Draft proposal for the BAU15d/s cap/holder systems

Enabling PY21W-LED (LED Substitute)

Cor Versluijs
2018-03-12

Cap sheet 7004-19 (details of change)

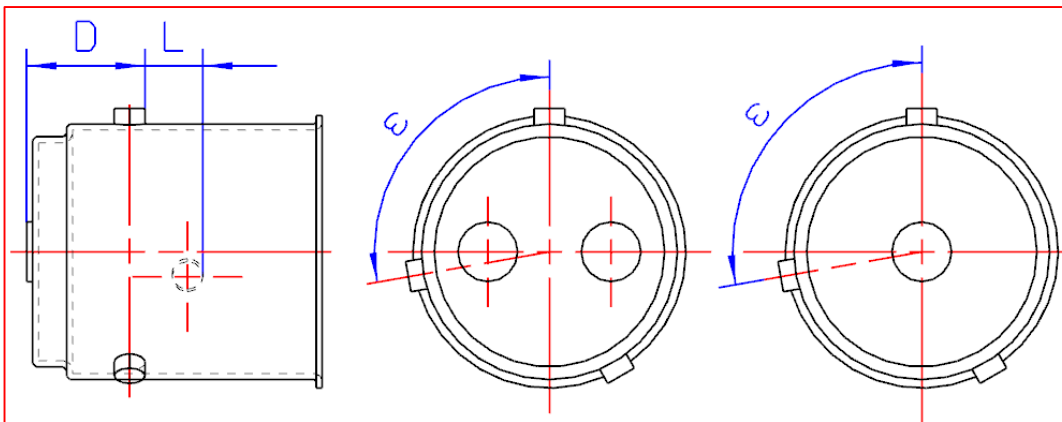
Additions in red:

- Designation as sheet title: “BAU15 & BAUT15”

- New Dimension in red,
- New figure added

BAUT15

Holder sheet 7005-19 (details of change)

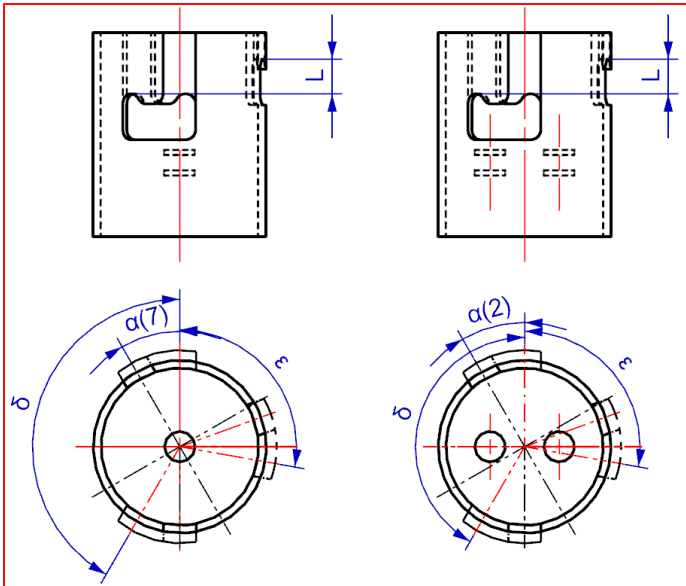
Additions:

- Designation in sheet title: “**BAUT15**”

- New Dimension in red,
- New figure added

BAUT15
